ÚZEMNÍ PLÁN MĚSTA BRNA

Textová část Odůvodnění

Kapitola 18 Rozhodnutí o námitkách (včetně odůvodnění)

Souhrn podání SP9 *(s osobními údaji)*

hranice NPP hranice ochranného pásma

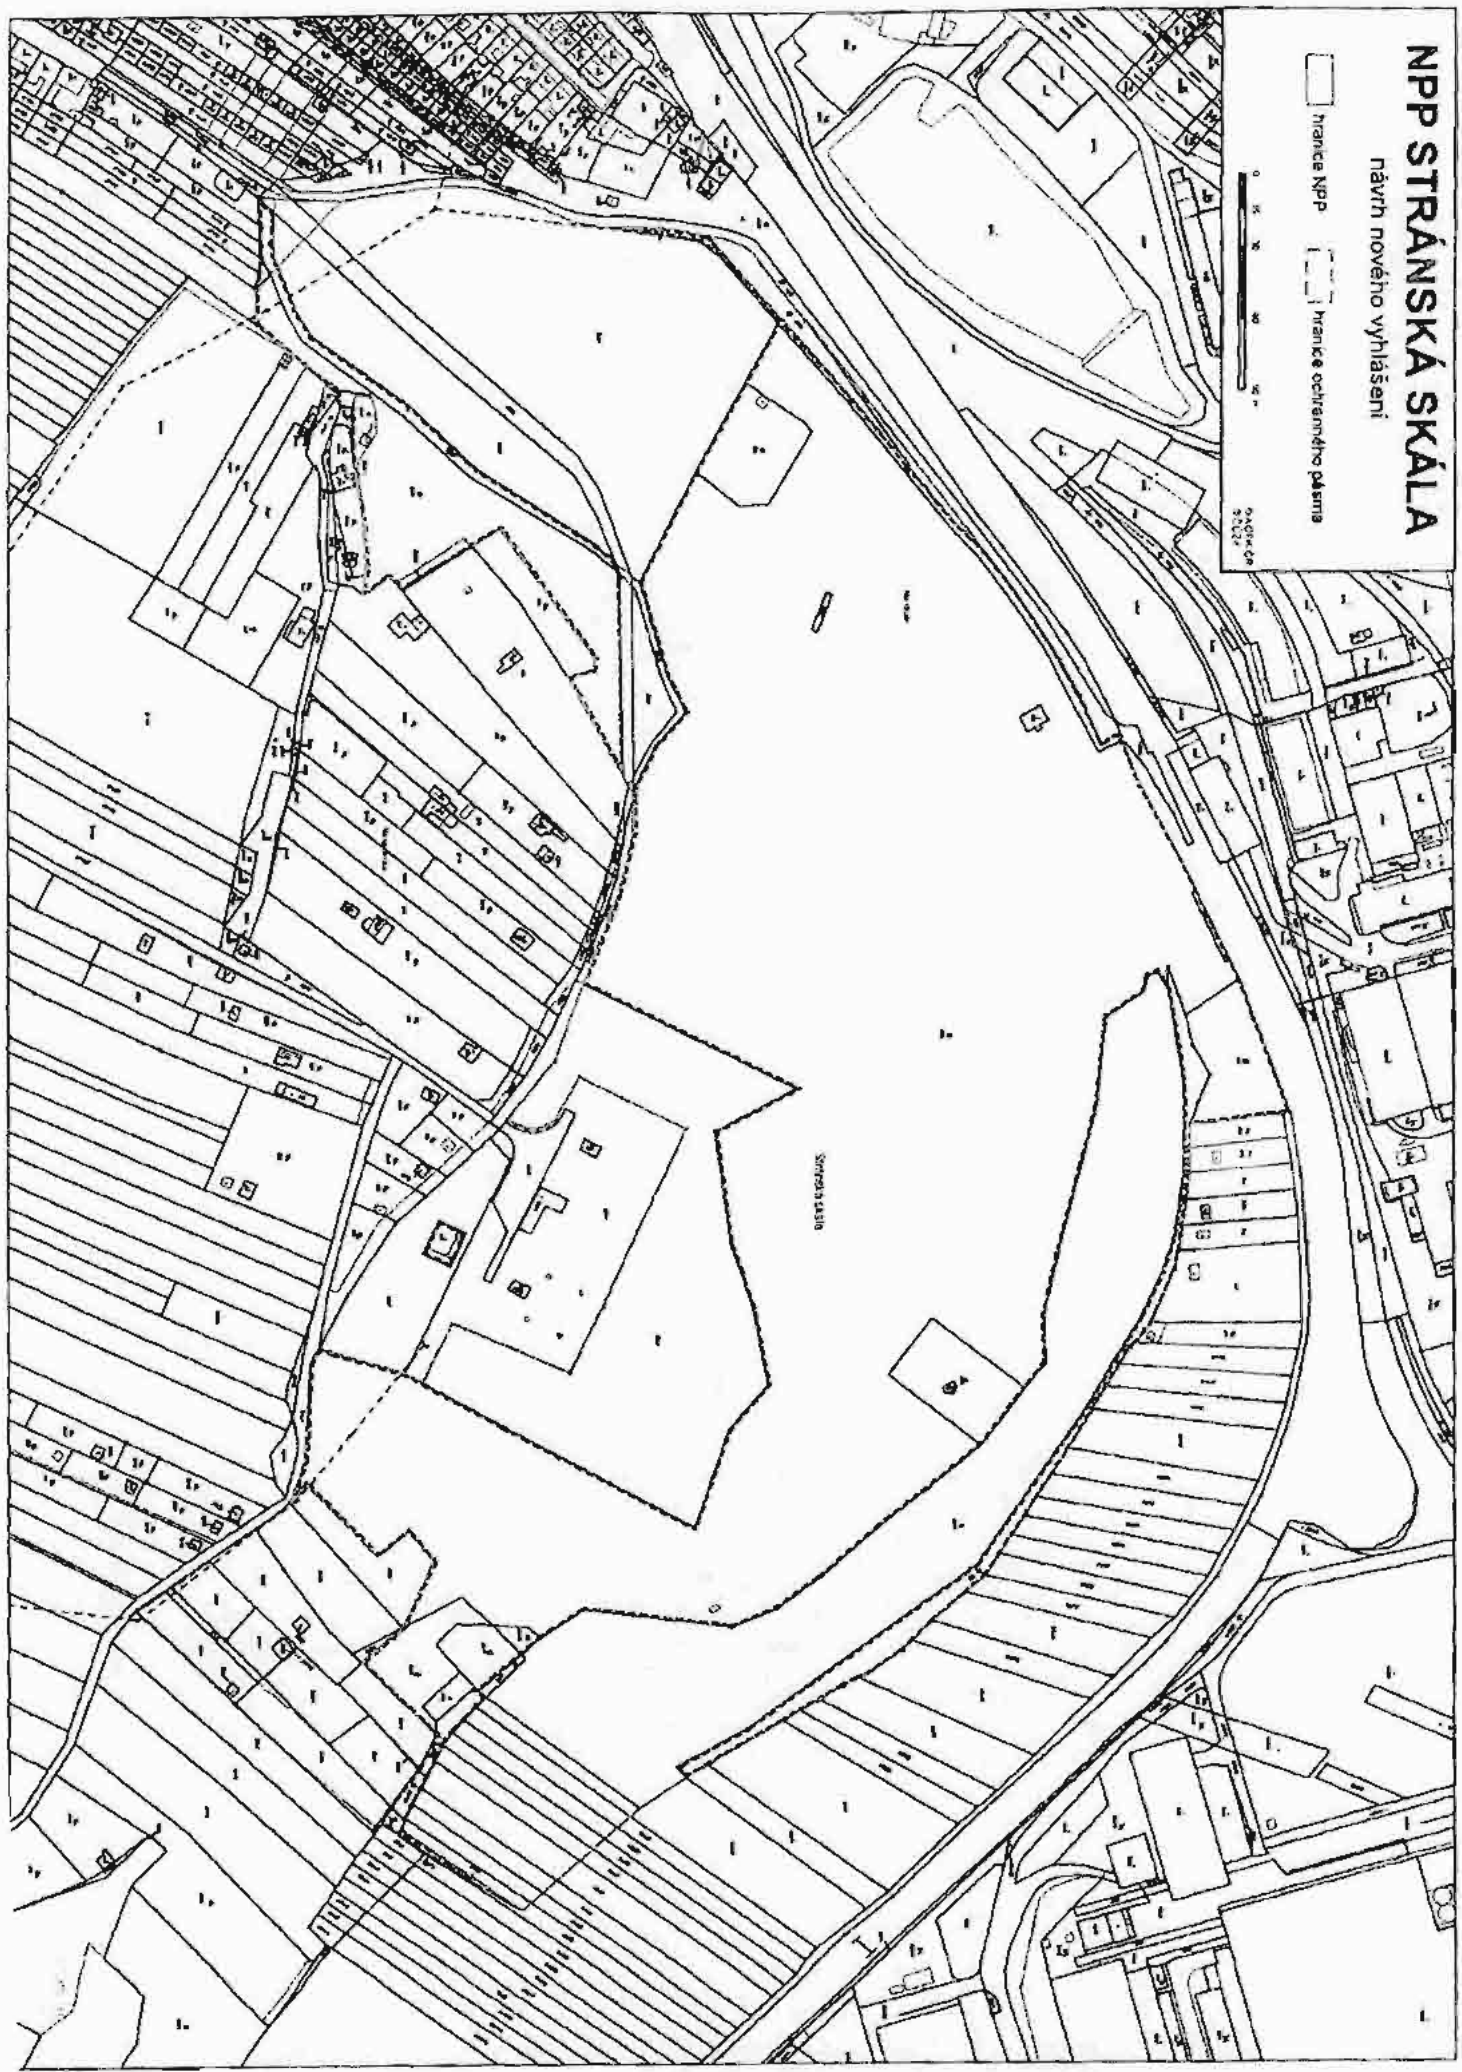
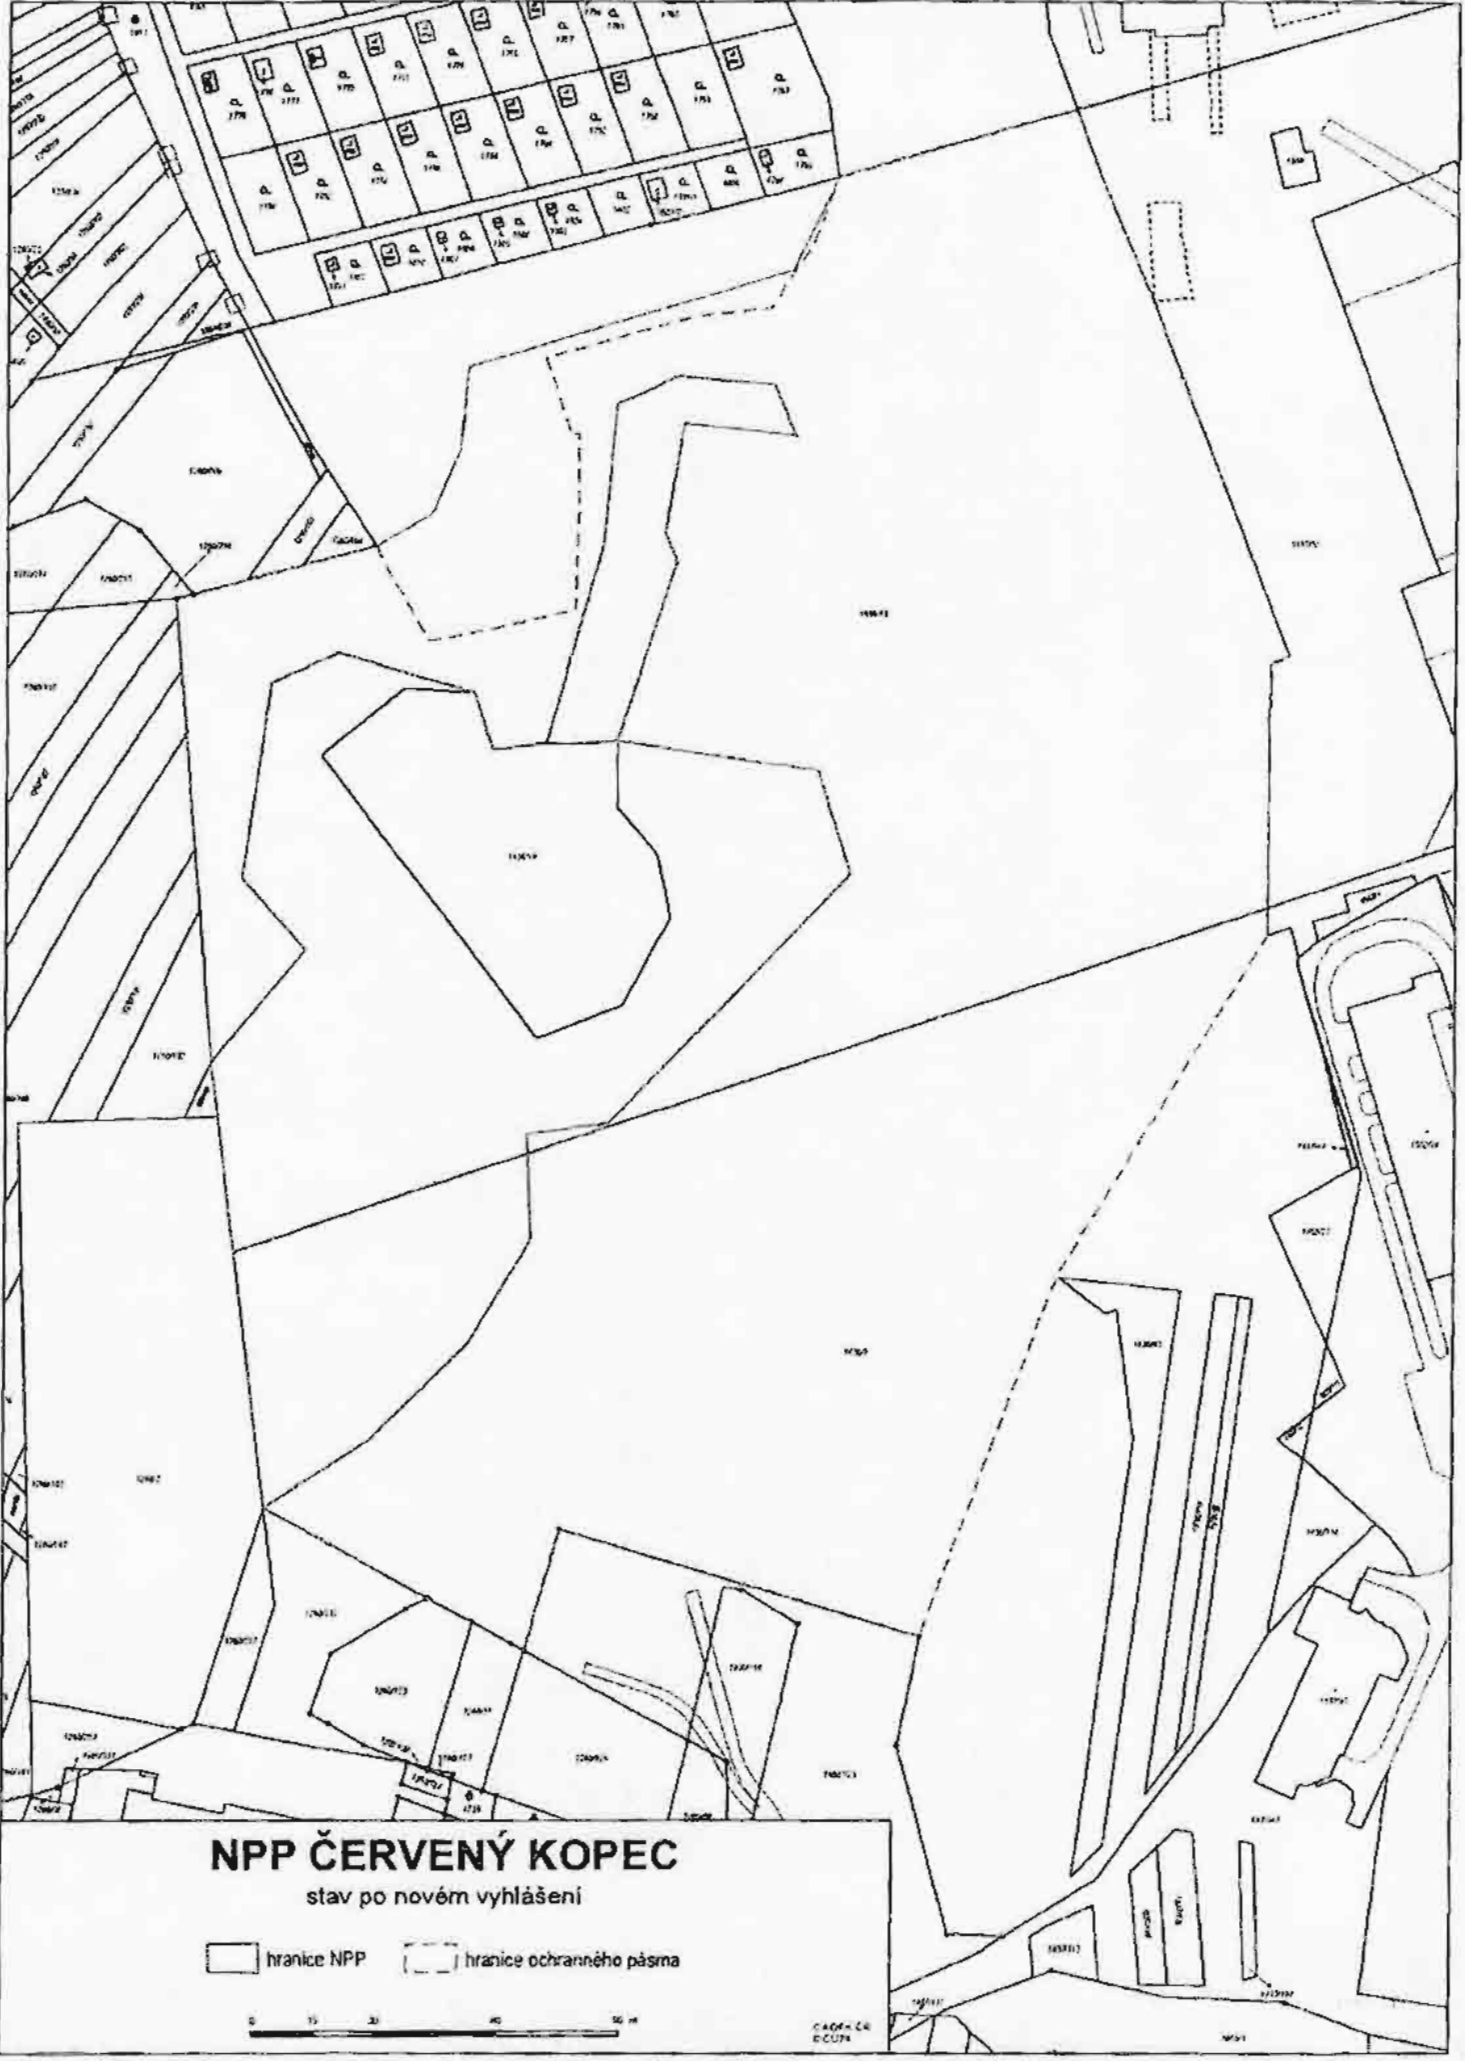
- zakreslení i nových hranic přehlašované NPP a jejího ochranného pásma
- vyřazení plochy NPP a jejího ochranného pásma (dle nového návrhu) ze zastavitelného území uvedeného ve všech 3 variantách výkresu základního členění do území

IDEOVÝ NÁVRH ZASTAVOVACÍ STUDIE

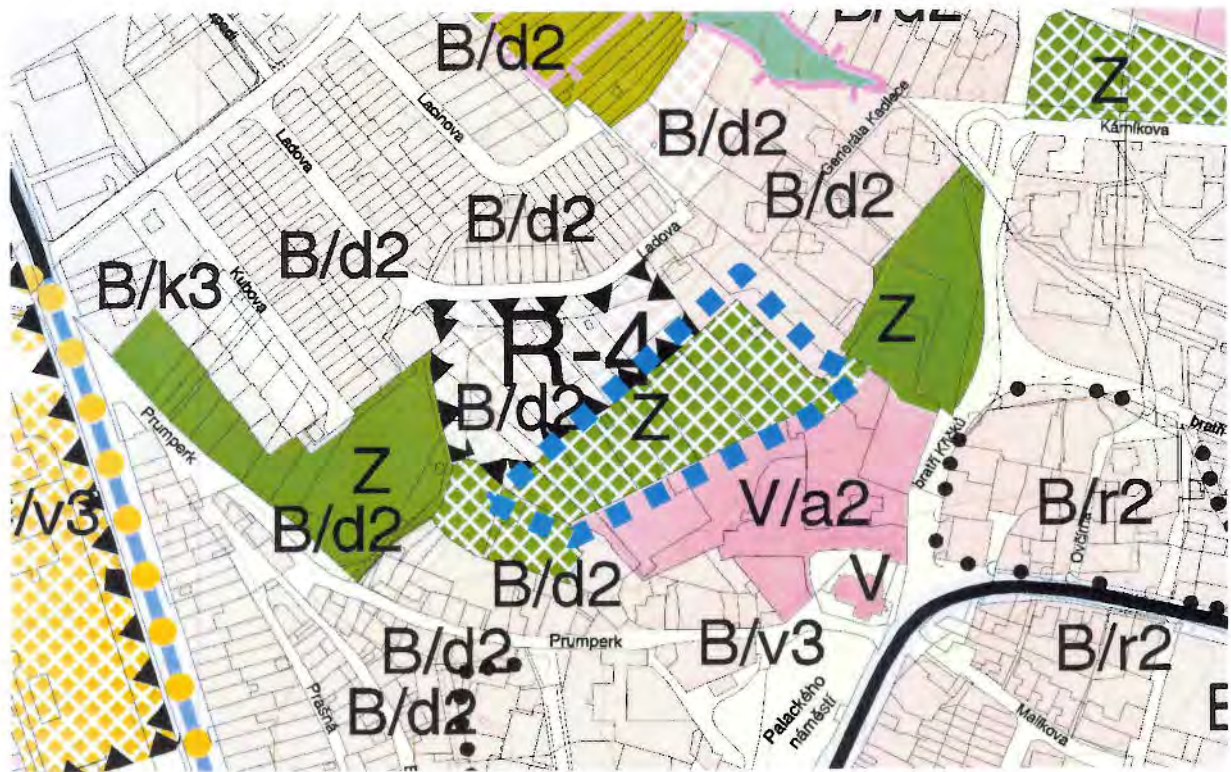
V současné době projednáváný koncept Územního plánu města Brna v **Základním členění území** (ve všech 3 variantách) zařazuje shora uvedené parcely do **ploch zastavitelných**. Na **Hlavním výkrese** jsou však shora uvedené parcely zařazené v **plochách městské zeleně** (i když stále v plochách přestavby nebo v plochách zastavitelných).

VARIANTA II
KONCEPT ÚPmB

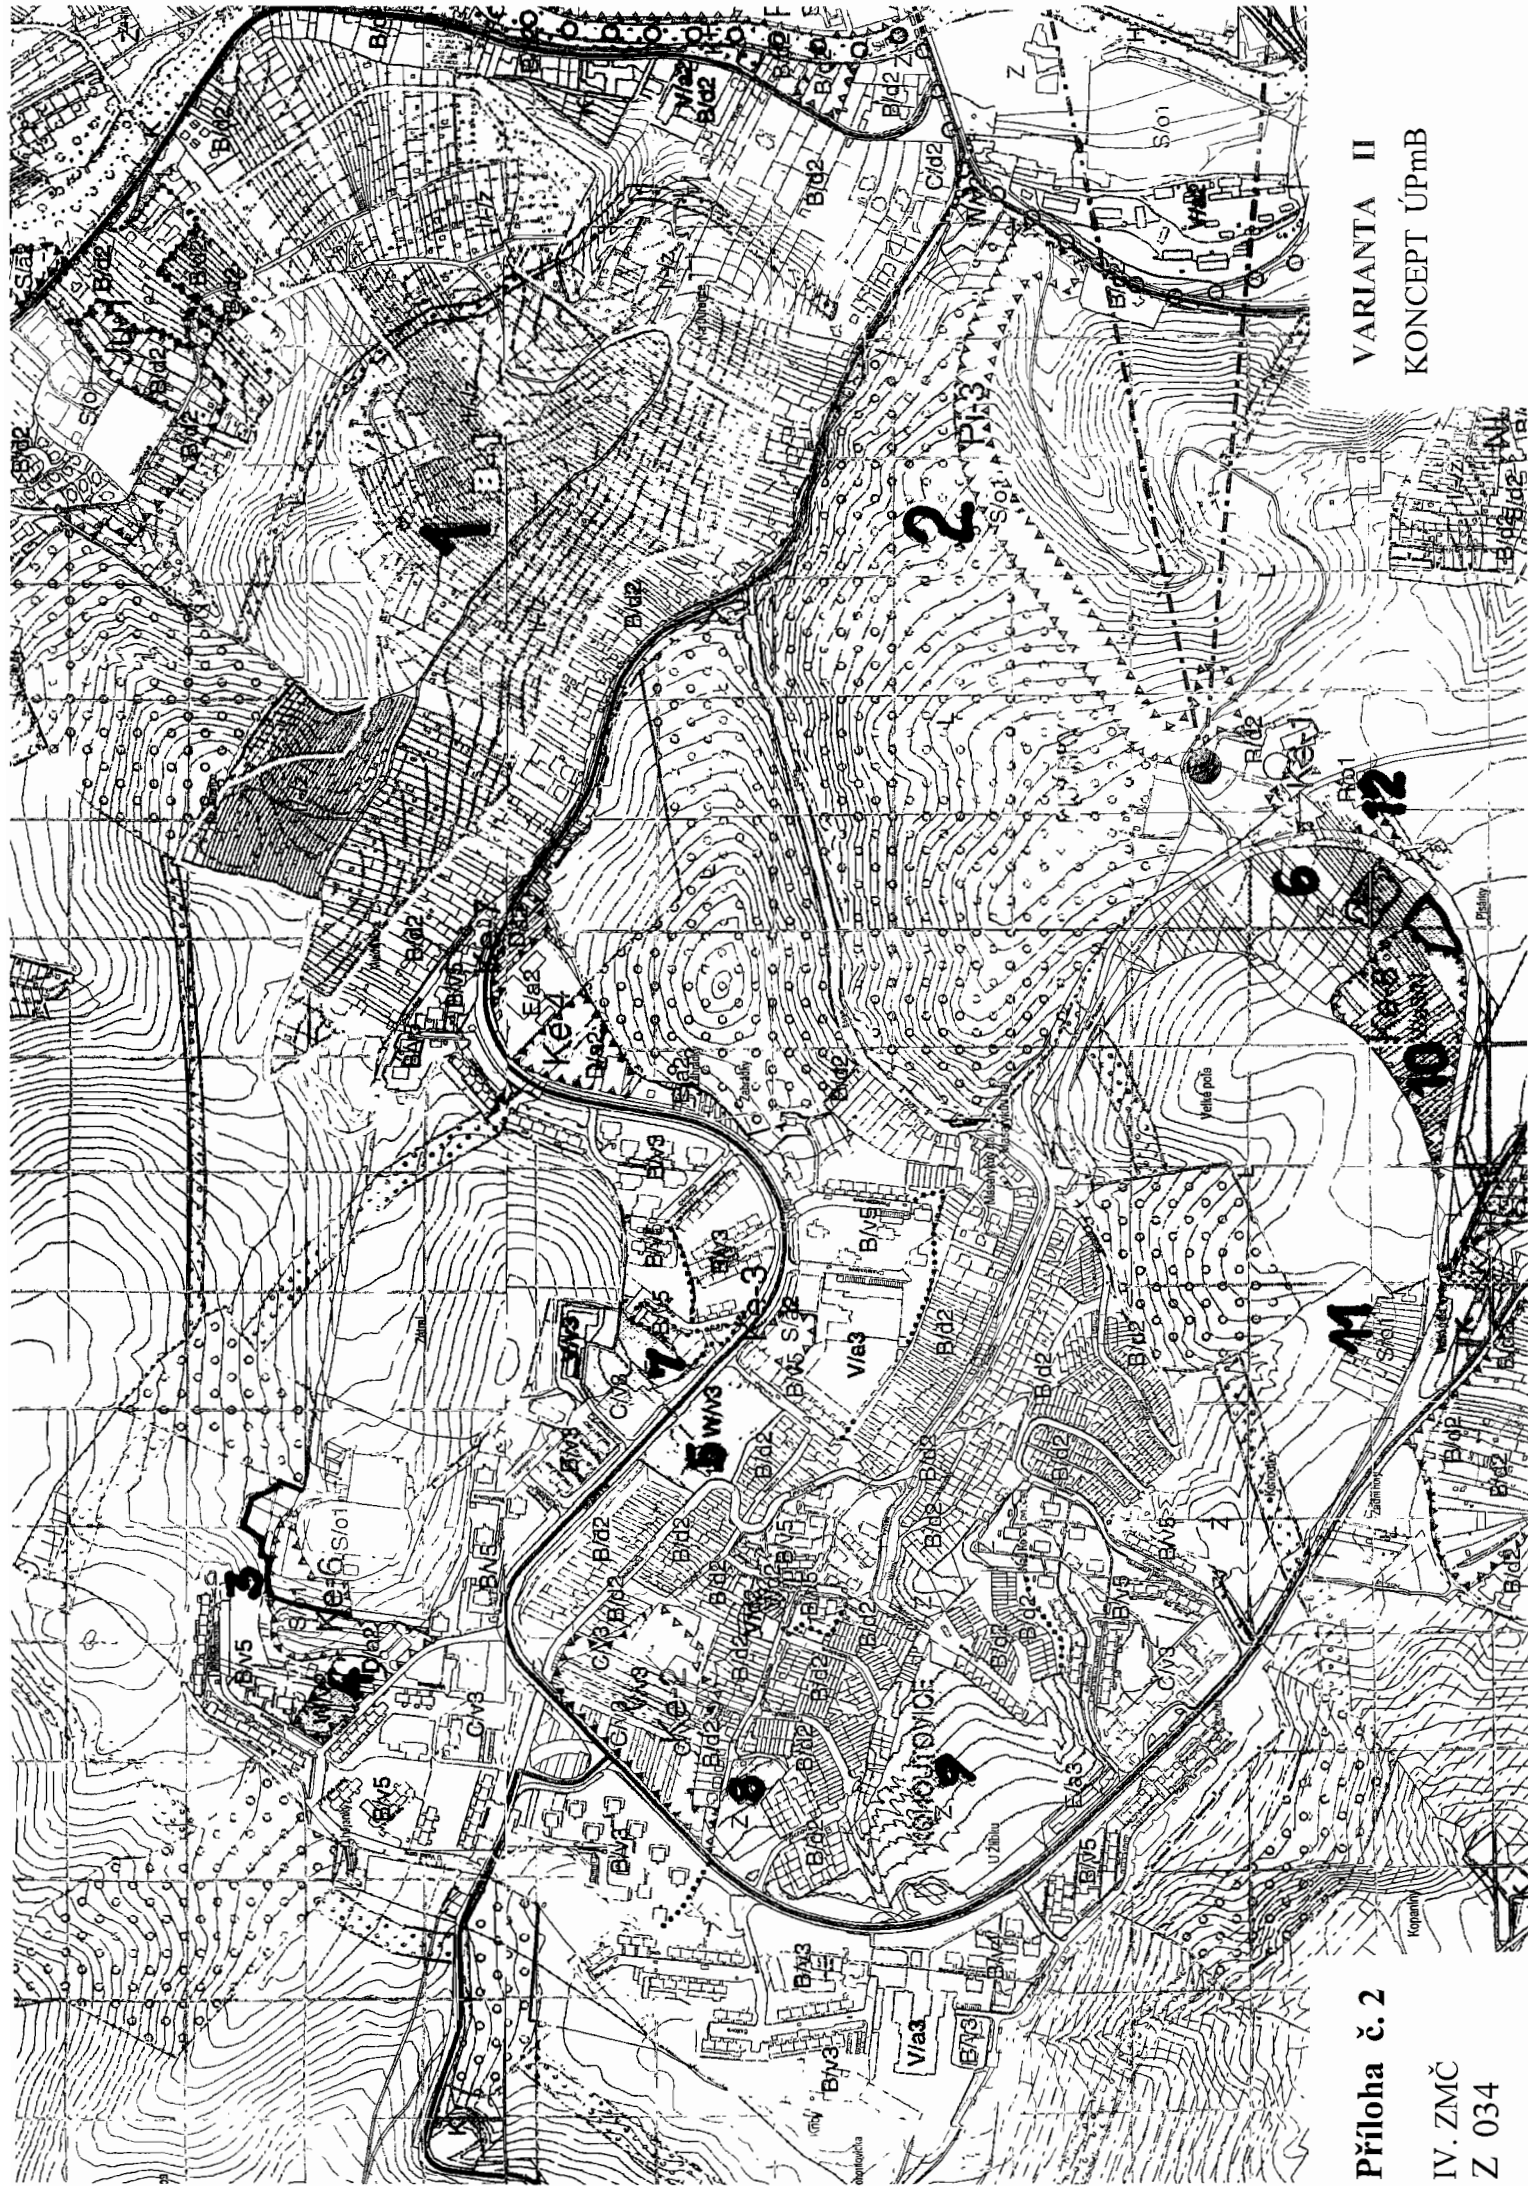
11	Ponechat vymezení ploch v lokalitě za smyčkou trolejbusu směrem na hotel „Myslivna“ dle současného ÚPmB. Nesouhlasit se změnou na plochu pro sport (S/o1) stavebně omezenou.
12	Území při ulici Nad Pisárkami poblíž hotelu „Myslivna“ řešit shodně dle návrhu I. varianty (plocha pro sport S/o1).
